改善箇所説明図①

基準不適合発生箇所① 原動機

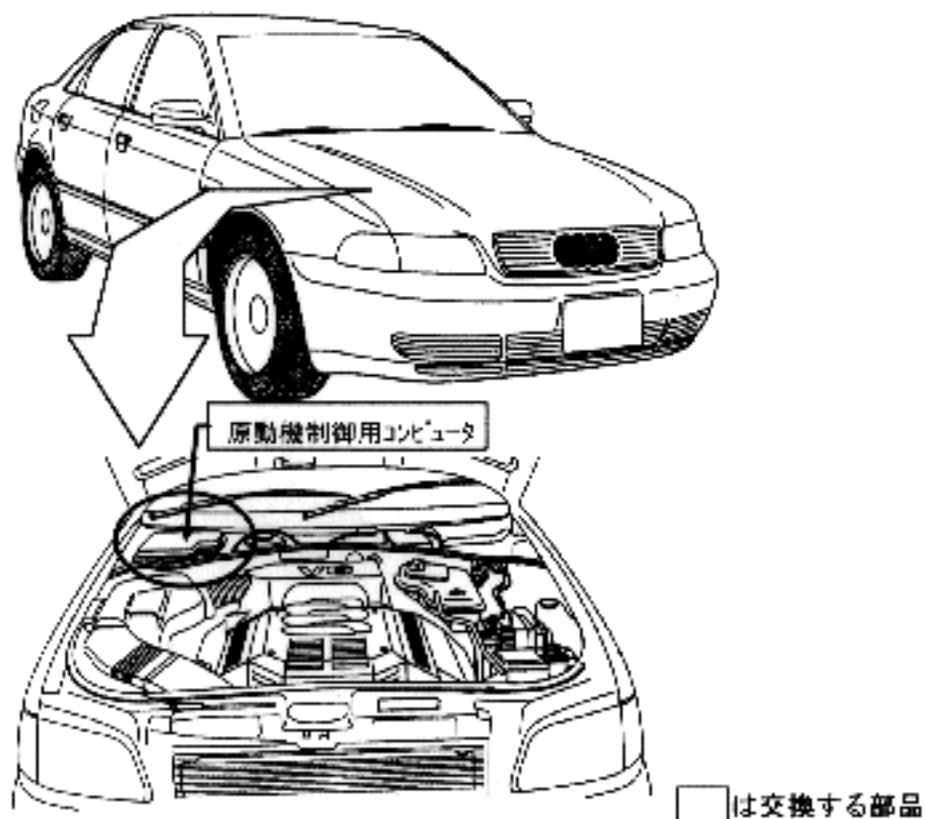
原動機の燃料噴射量等を制御するコンピュータのプログラムが不適切なため、エアコンディショナーを使用している状態等で減速した後、回転数が不安定となり、回転数が上昇したり又は原動機が停止するおそれがある。

改善の内容①

全車両点検し、該当する当該コンピュータは対策品と交換する。

原動機制御用コンピュータの部品番号	
対策品の部品番号	4A0 907 473 AC
不具合品の部品番号	上記以外のもの

作業終了の識別①

右側ドアの上側縁番の後方の車体パネルに黄色又は白色のペイントを塗布する。
